(仮称) 上楨山出ウィンドファーム事業
環境影響評価方法書

補足説明資料

風力部会 補足説明資料 目次

図1 愛南町道/宇和島市道（林道広見篠山線）と新設道路の位置関係

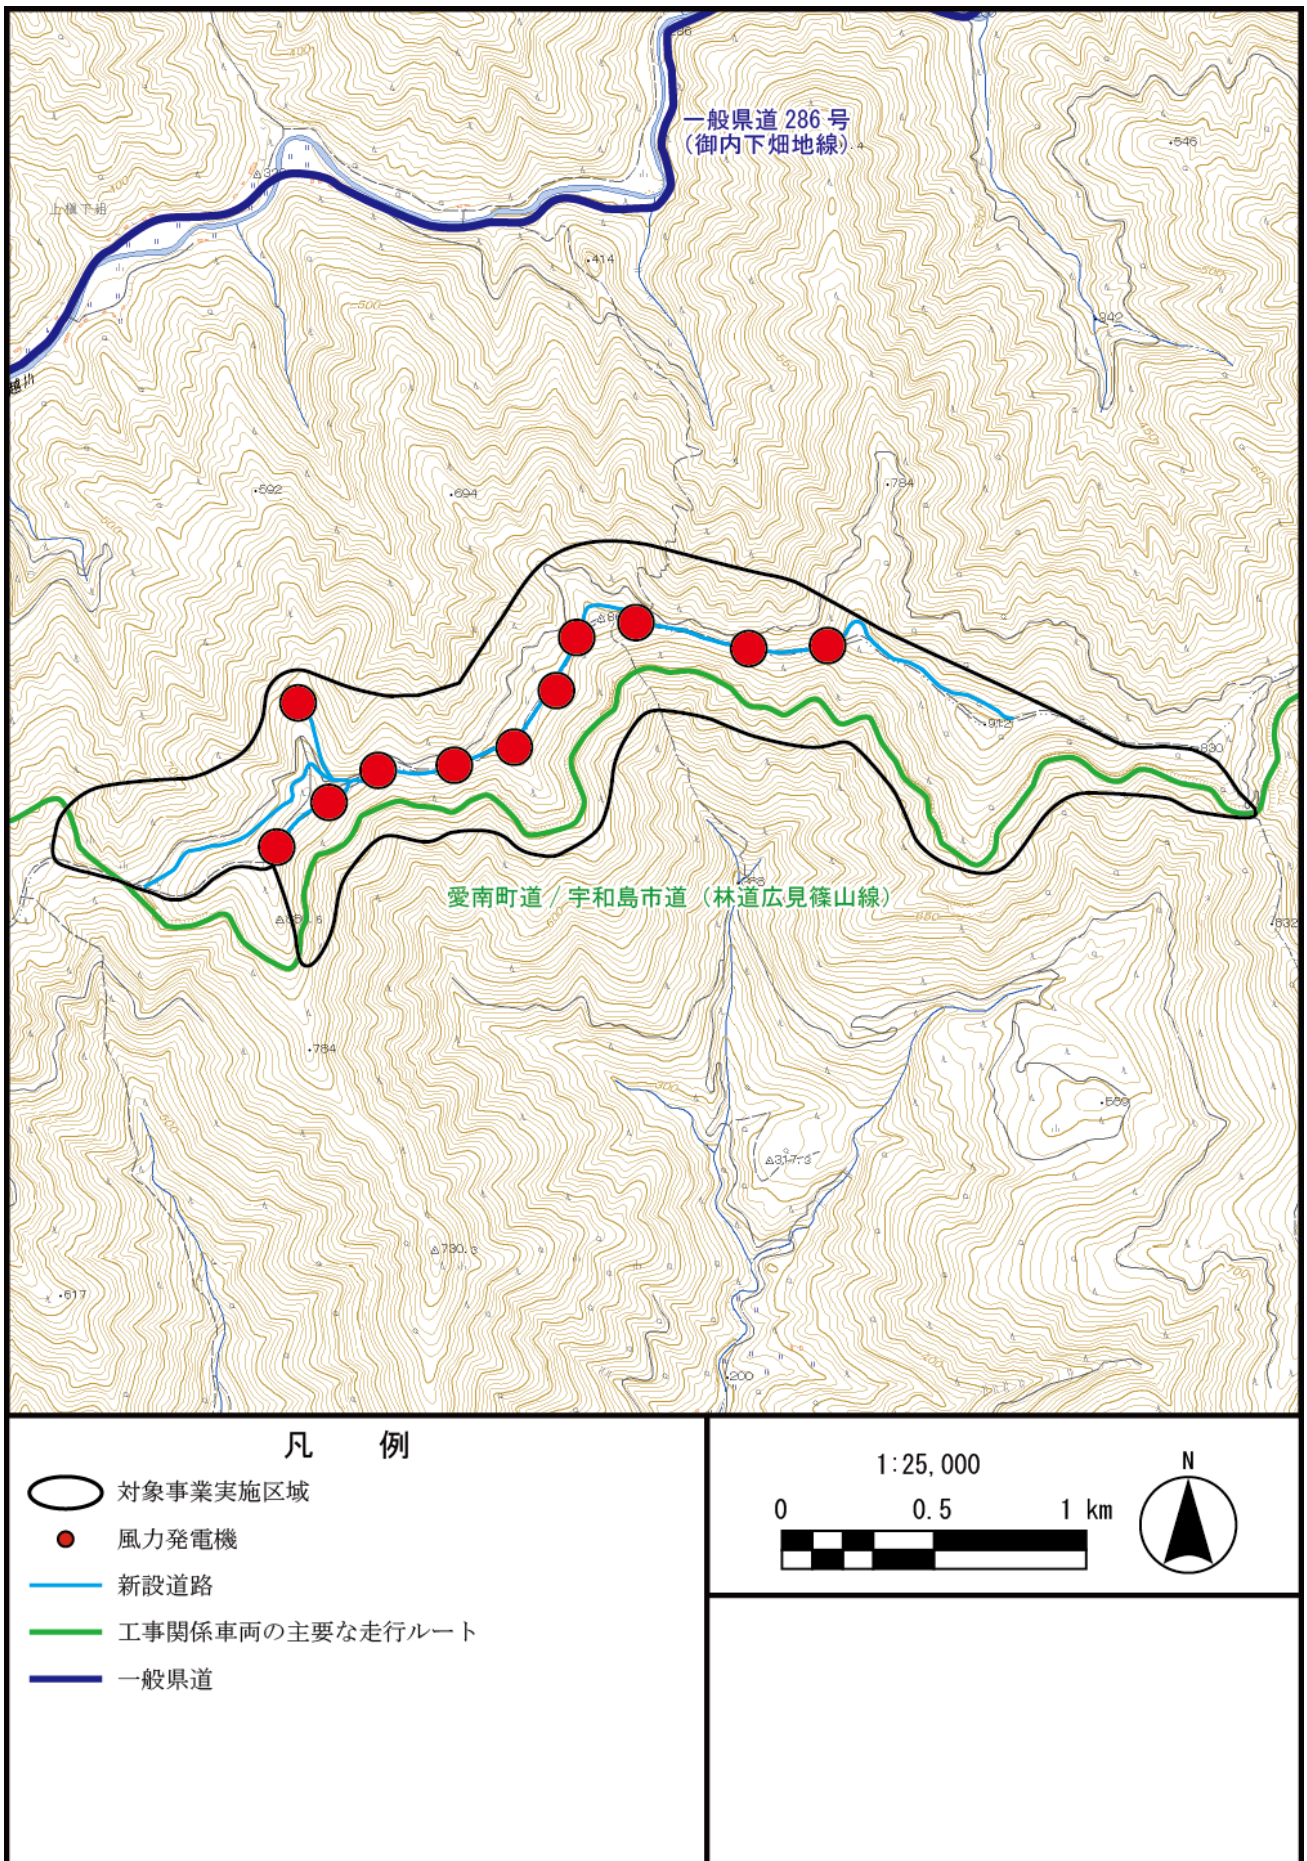
図 2.2-8(2) 対象事業実施区域 (p. 19) によれば、風車間には既設道路（林道？）が通っているように見えますが、これが林道広見篠山線 (p. 30) なのか、あるいは、新設作業道なのでしょうか？林道広見篠山線や自転車道 (p. 123) や風車間作業道の関係、あるいはこれらの道路と部品輸送ルートや車両走行ルートとの関係が分かり難いので教えてください。

図 1 の作成、ありがとうございます。愛南町道/宇和島市道（林道広見篠山線）に色および名称も付していただいたので新設道路との違いが分かり易くなりました。準備書以降の図書でも分かり易い図面をお願いします。

ところで、愛南町道/宇和島市道（林道広見篠山線）は自転車道と同じだと理解しました。大型機器や資材の輸送ルートが自転車道となりますから、環境面は勿論、安全面にも十分配慮してください。

図 1 のとおり、風力発電機間をつなぐ既設道路は愛南町道/宇和島市道（林道広見篠山線）ではございません。工事用資材等の搬入路として利用する愛南町道/宇和島市道（林道広見篠山線）から、新設道路を造成する予定です。

ご指摘を踏まえ、準備書以降の図面では道路の判別が容易な分かりやすい図面を掲載して参ります。

なお、ご認識の通り、愛南町道/宇和島市道（林道広見篠山線）は自転車道（愛媛マルゴト自転車道愛南さんさん林道）と重複しております。事業実施に際しては、サイクリング等の利用者の安全にも十分配慮した工事計画を検討してまいります。

図4 周辺における利水状況と調査地点の位置関係

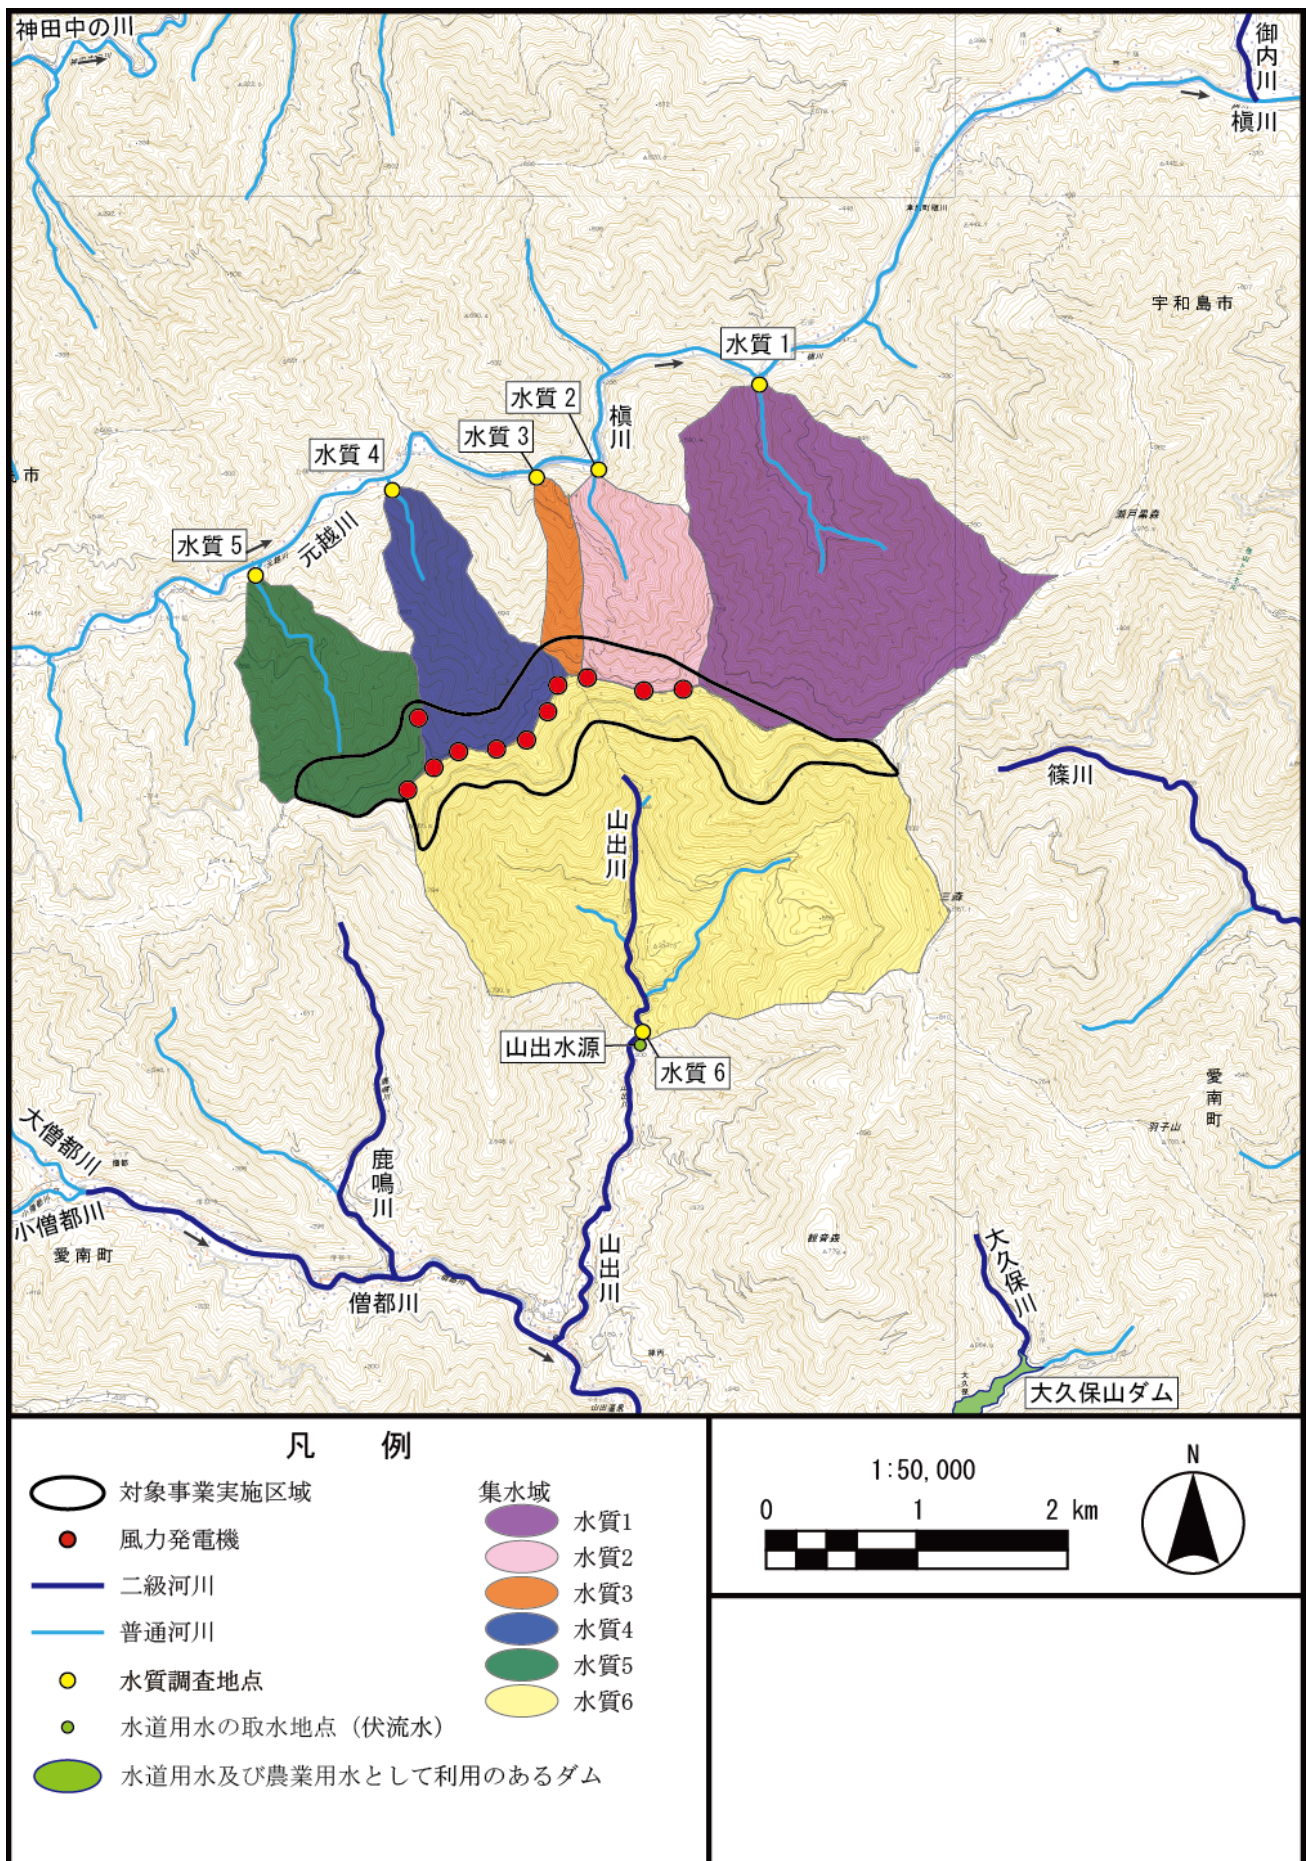
調査対象となる河川、湖沼において取水及び利水が行われている場合は、その箇所と水質の調査地点との関係は示されているか。【方法書チェックリスト No. 50】

図4のとおりです。
